Commission économique pour l'EuropeComité directeur des capacités
et des normes commerciales**Groupe de travail des normes de qualité
des produits agricoles**

Révision de normes : Viande bovine – Carcasses et découpes

**Propositions de modifications à apporter à la Norme
pour la viande bovine – Carcasses et découpes****Document soumis par le groupe du Rapporteur***Résumé*

Rumsteck coupe D 2100

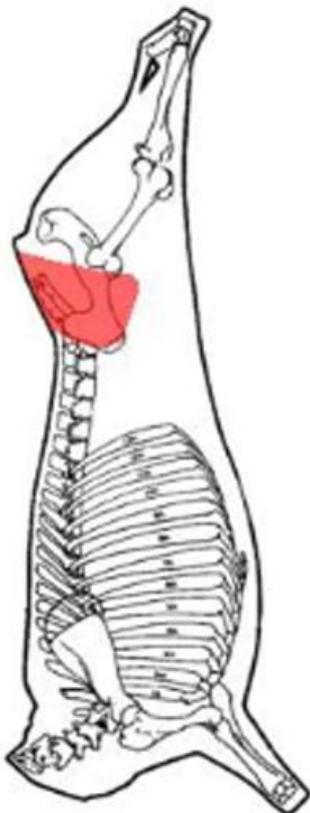
Le rumsteck coupe D est un rumsteck (produit 2090) dont la partie arrière (bavette) a été enlevée suivant la ligne naturelle qui sépare le *M. gluteus medius* et le *M. tensor fascia latae*. Toute la partie arrière est retirée de la surface latérale.

- Tissus conjonctifs épais enlevés.

Découpe spéciale du jarret 2365

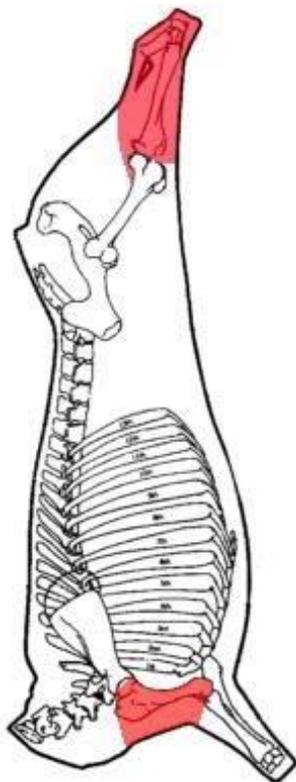
La découpe spéciale de jarret vient du jarret avant/jarret arrière sans os (produit 2360) découpé en différents muscles ou groupes de muscles. La longueur maximale du tendon sur tous les muscles est de 15 mm, longueur qui peut être mesurée à partir de l'une quelconque des extrémités du muscle. Les groupes de muscles peuvent être désignés comme suit :

Groupe A – *M. peroneus tertius* (du groupe de muscles extenseurs)

Groupe B – *M. flexor digitorum superficialis* (nerveux de gîte de noix)

Groupe C – *M. biceps brachii* (muscle conique)

- Peau et tissus conjonctifs enlevés ou laissés en place ;
- Préciser le groupe de muscles (groupes A à C).
